**Об утверждении Изменения № 1 к СП 137.13330.2012 «Жилая среда
с планировочными элементами, доступными инвалидам.
Правила проектирования»**

Изменение № 1
к СП 137.13330.2012
ОКС 01.040.93

Изменение № 1 к СП 137.13330.2012 «ЖИЛАЯ СРЕДА С ПЛАНИРОВОЧНЫМИ ЭЛЕМЕНТАМИ, ДОСТУПНЫМИ ИНВАЛИДАМ. ПРАВИЛА ПРОЕКТИРОВАНИЯ»

Дата введения 2017-04-01

**Рисунок А.1 – Вариант устройства безопасной зоны в жилом здании –
при лестнично-лифтовом узле**

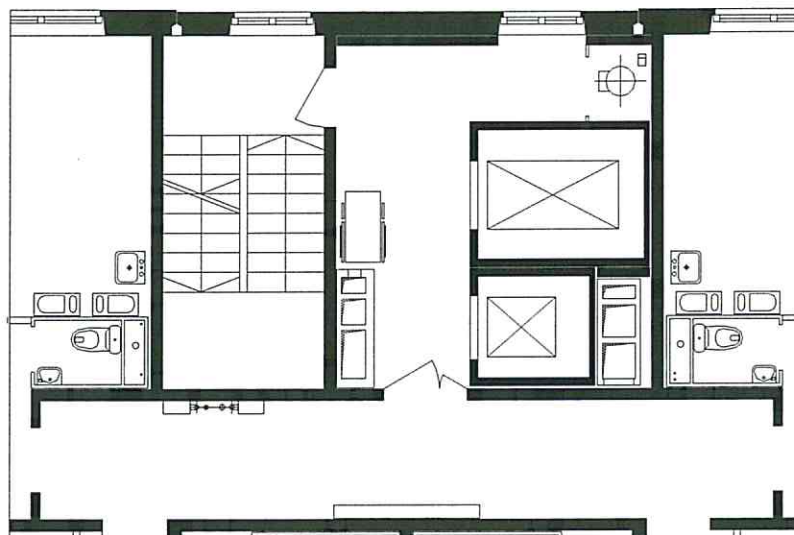
Количество, размещение и вместимость безопасных зон – согласно требованиям СП 59.13330, СП 1.13130 и СП 7.13130. Допускается размещение безопасных зон смежно с лестницами или внеквартирными коридорами (см. рисунок А.1).

Рисунок А.3 – Решение входной группы с наружным пандусом с установкой в вестибюле подъемной платформы с вертикальным перемещением

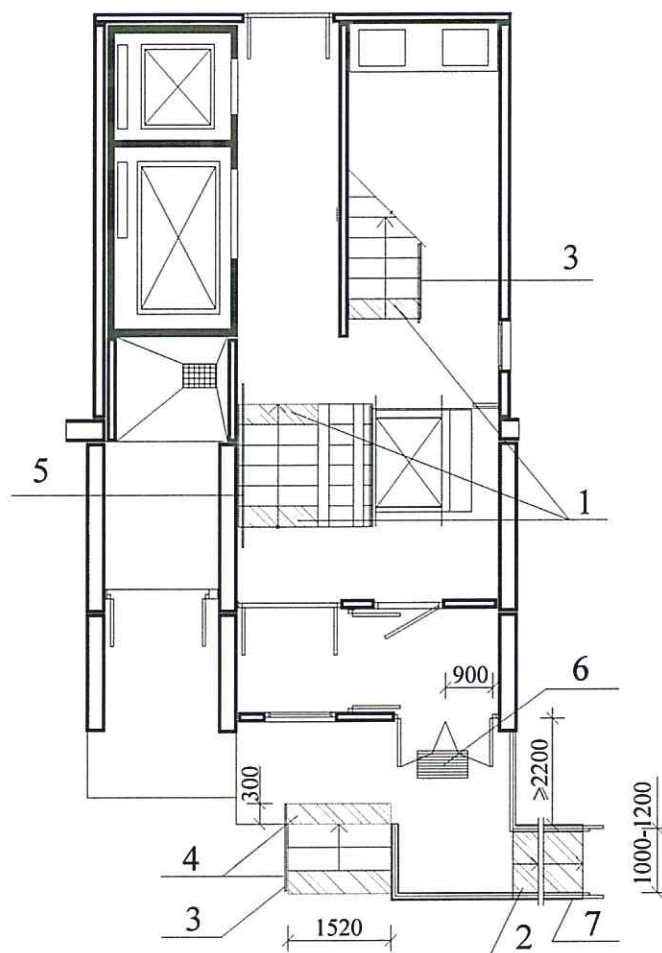
Пункт 6.22. Первый абзац. Заменить обозначения рисунков «А.1–А.3» на «А.3–А.5», слова «а также к лифту» на «а также к лифту, в том числе для».

Рисунок А.6 – Зоны хранения:
кресла-коляски для инвалида (а); детской коляски (б);
вариант колясочной с местом для пересадки на кресло-коляску (в)

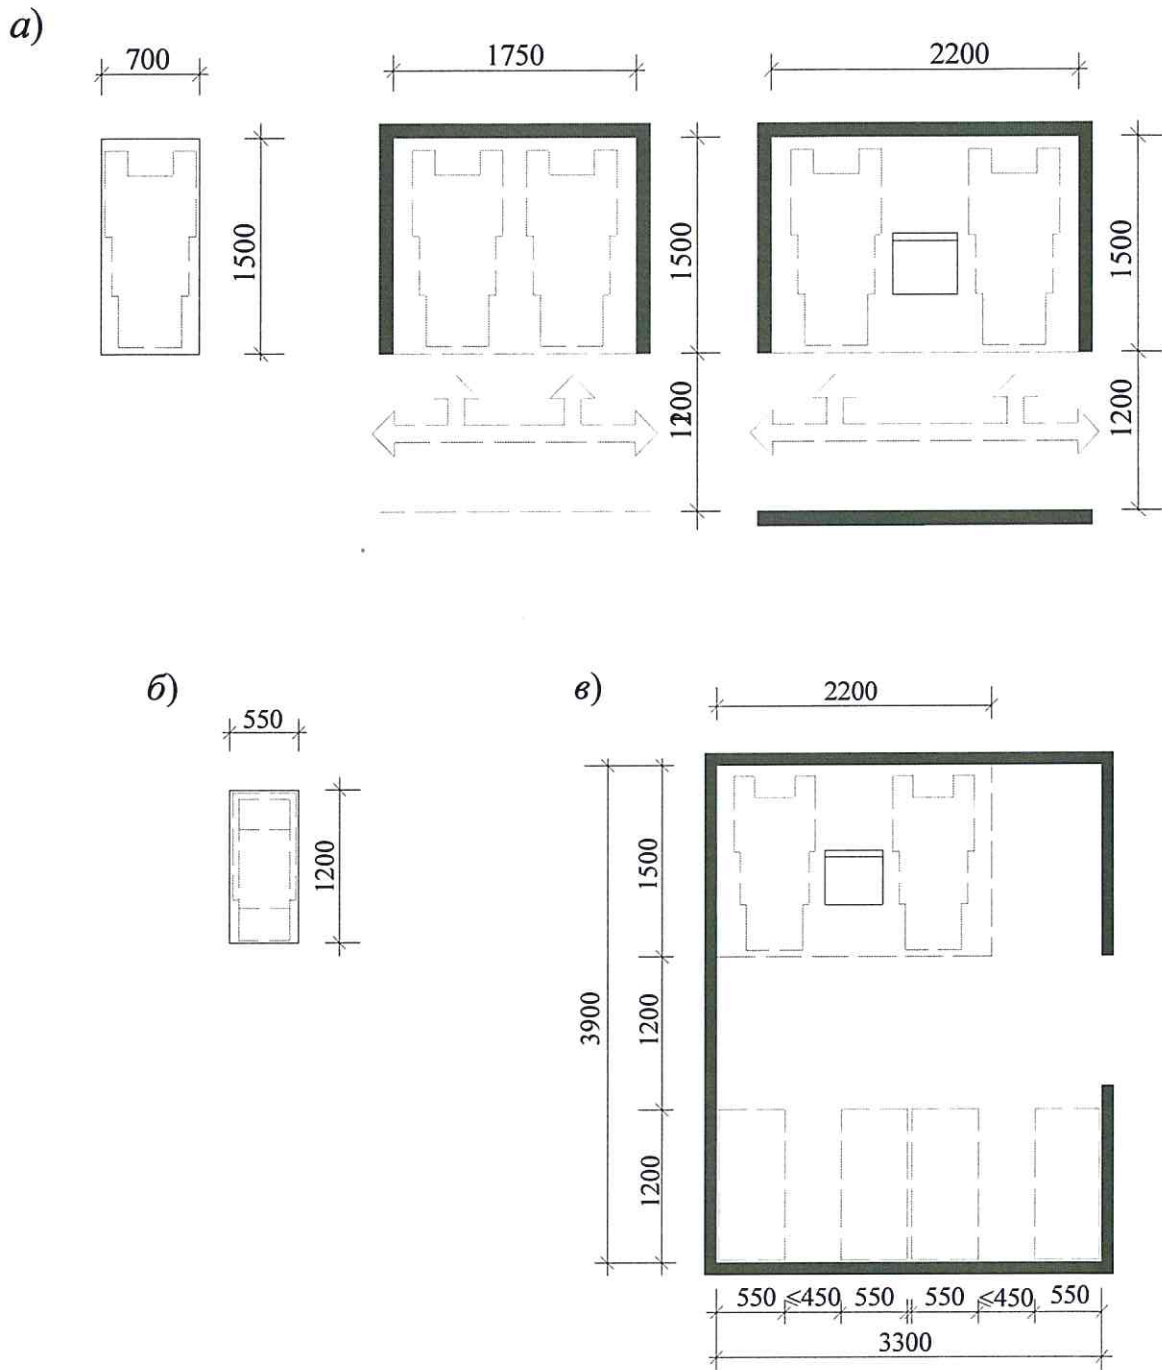
Второй абзац дополнить словами «(рисунок А.6)».

Рисунок А.7 – Варианты планировочных решений квартир с различным количеством комнат для семей с инвалидом-колясочником

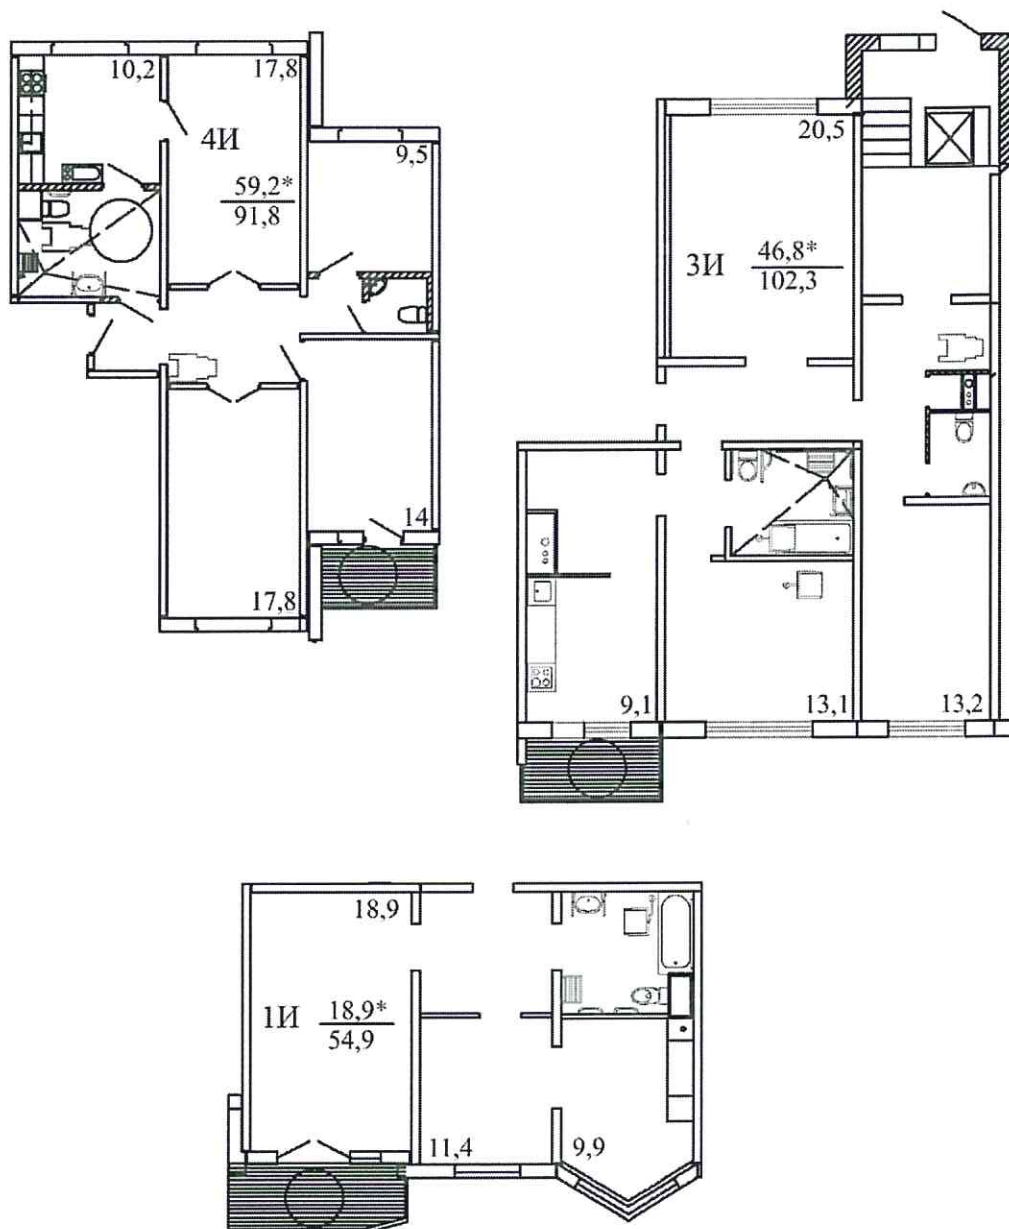
Пункт 7.1.1. Первый абзац. Первое предложение. После слов «допускается увеличивать» дополнить словами «(по сравнению с указанным в таблице 5.1 СП 54.13330.2011)»; заменить «(рисунок А.4)» на «(рисунок А.7)».

Рисунок А.8 – Варианты размещения спального места и функциональные зоны в жилых комнатах (спальнях)

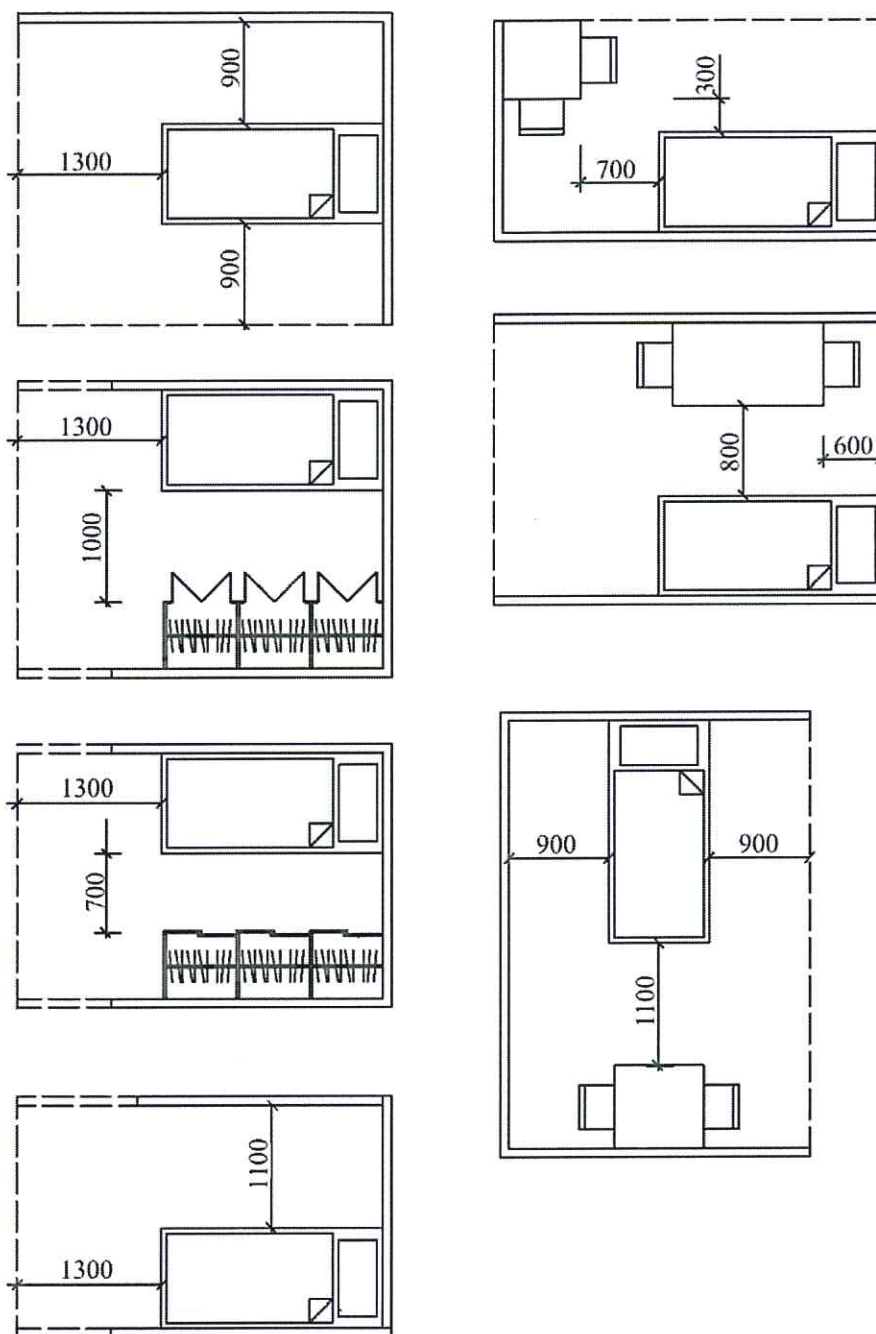
Третий абзац. Заменить слово «(спальню)» на «(номера, жилой ячейки, а в квартире – спальни, гостиной или общей комнаты)», «(рисунок А.5)» на «(рисунок А.8)».

Рисунок А.9 – Гостиничные номера для одного инвалида, передвигающегося на кресле-коляске

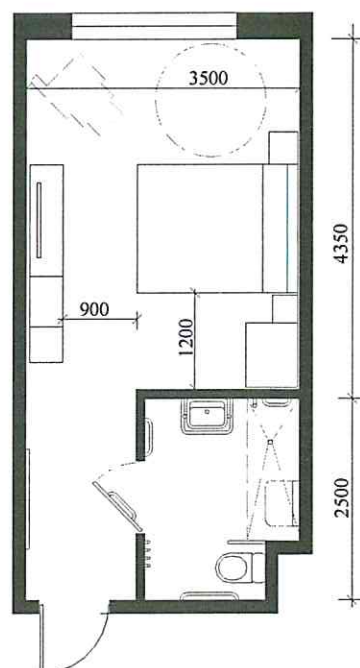
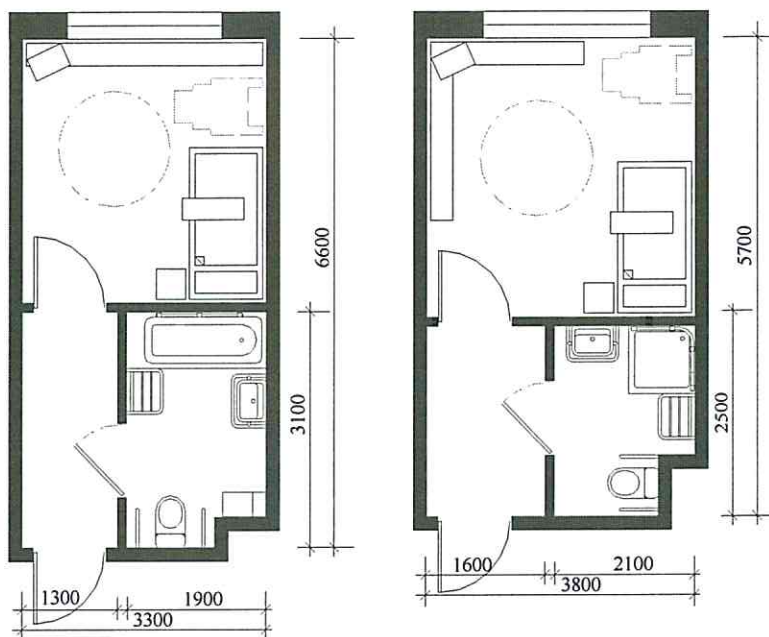
Пункт 7.2.11. Слова «(рисунок А.6)» заменить на «(рисунки А.9, А.10)».

Рисунок А.11 – Продуктовые кладовые (а); кладовые бытовые (б); встроенные шкафы(в) и гардеробные (г)

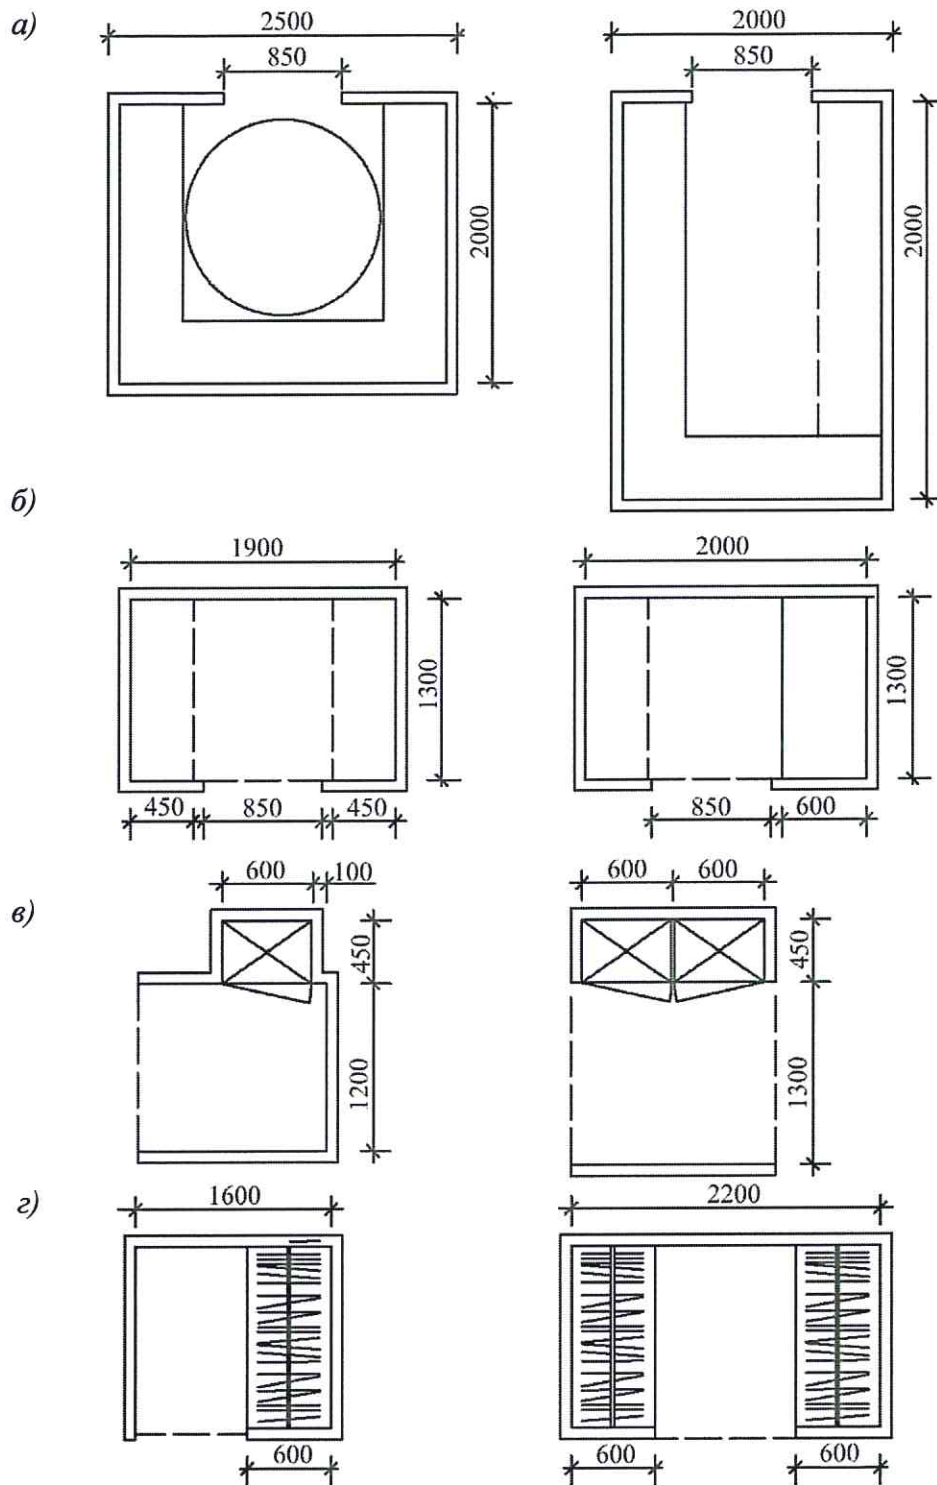
Пункт 7.3.4. Заменить «рисунок А.8» на «рисунок А.11».

Рисунок А.12 – Функциональная зона у обеденного стола (а) и Г- и П-образное размещение кухонного фронта оборудования (б) для семьи с инвалидом-колясочником

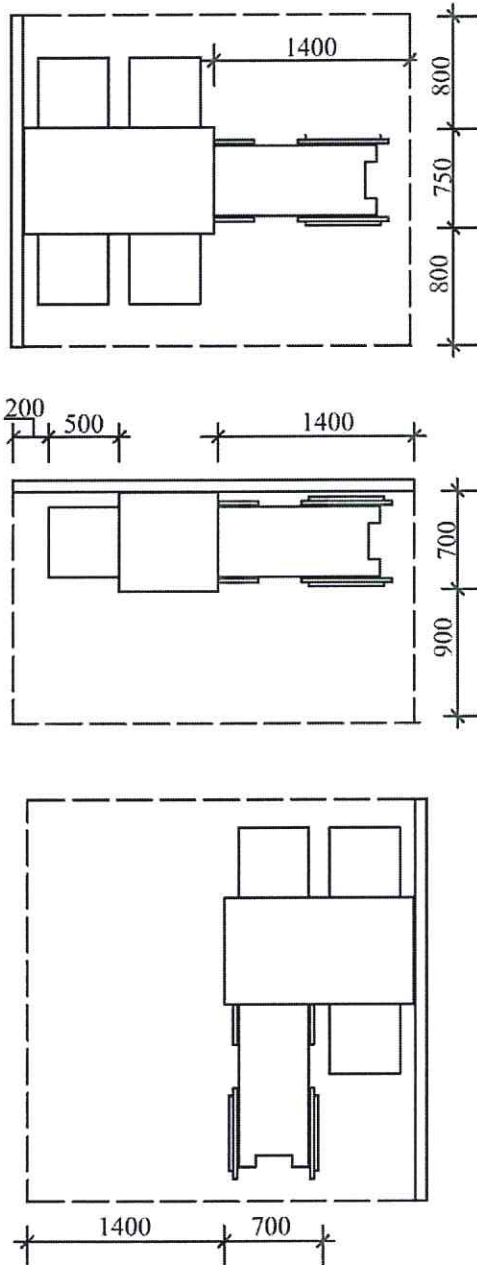
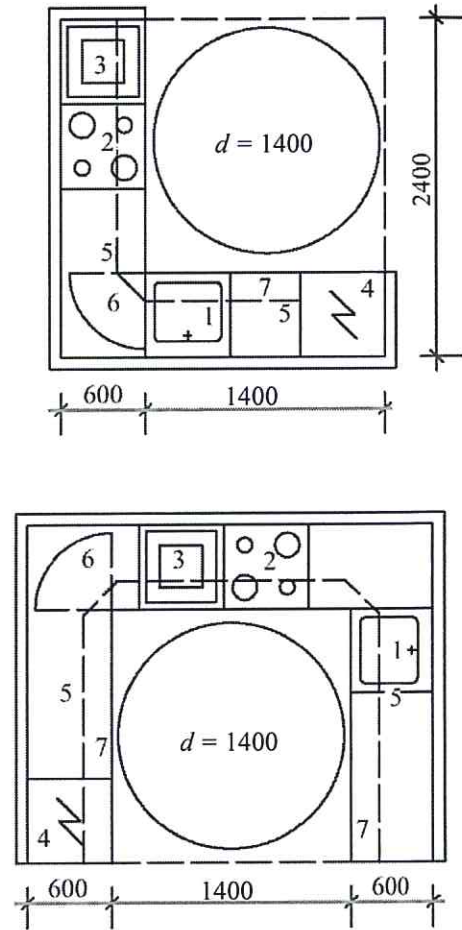
Пункт 7.4.3. Заменить «(рисунки А.10, А.11)» на «(рисунки А.12, А.13», «1,6» на «1,4».

Рисунок А.14 – Совмещенные санузлы, оборудованные ванной для инвалидов, пользующихся креслом-коляской

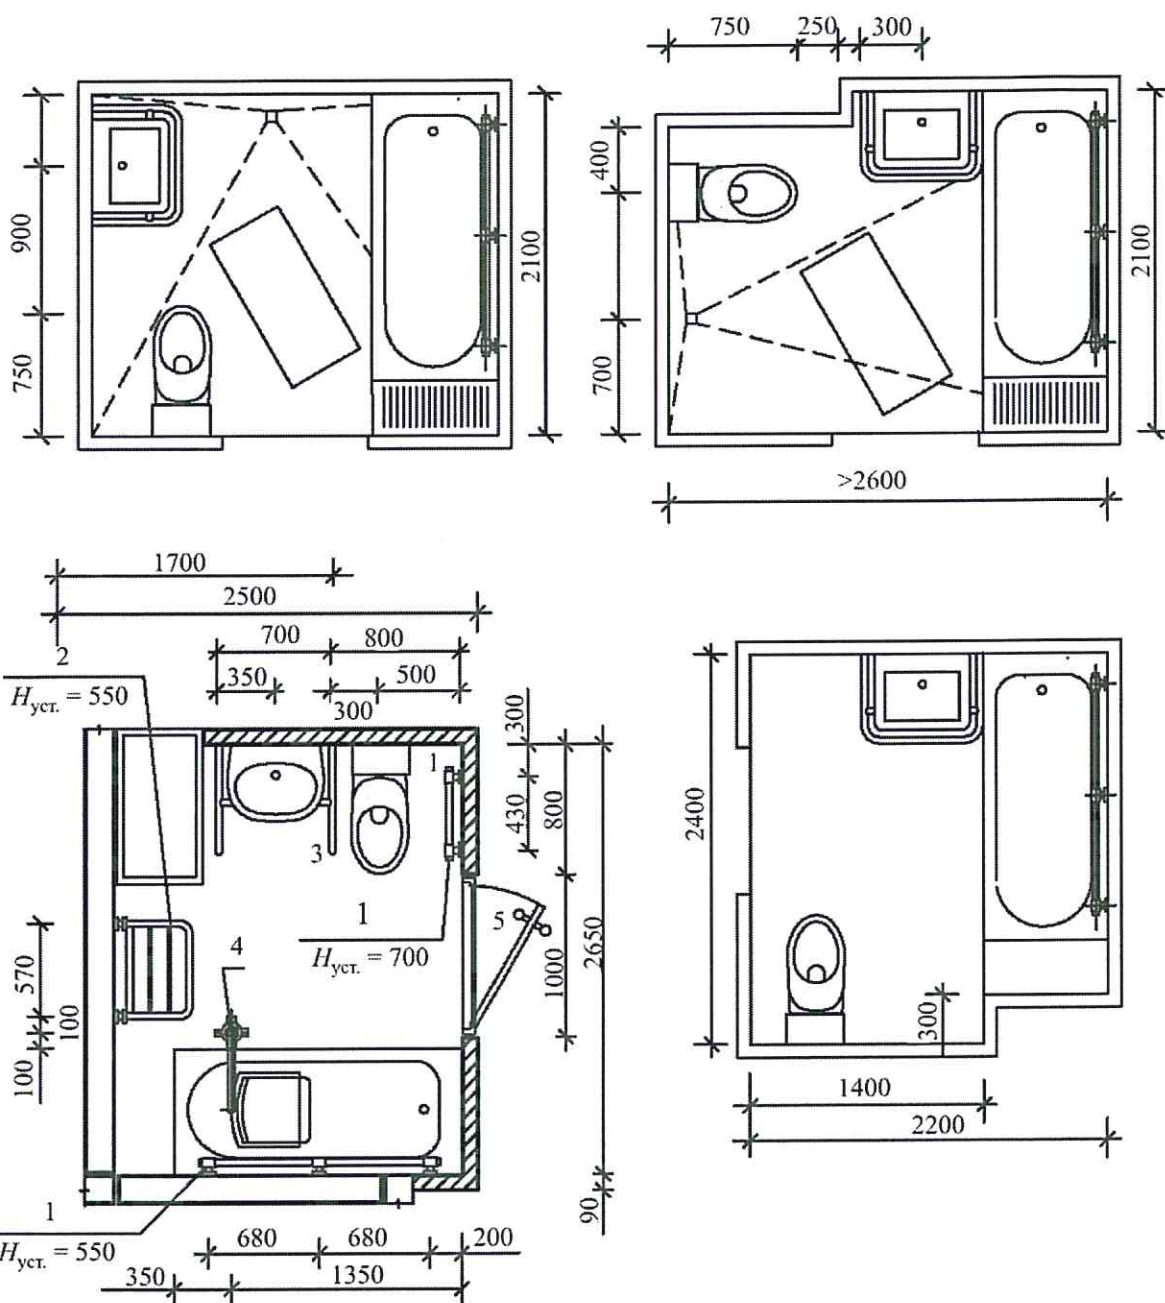
Пункт 7.5.4. Первый абзац. Заменить слова: «или отдельных санузлов» на «или отдельных санузлов уборных», «(рисунки А.12, А.13)» на «(рисунки А.14, А.15)».
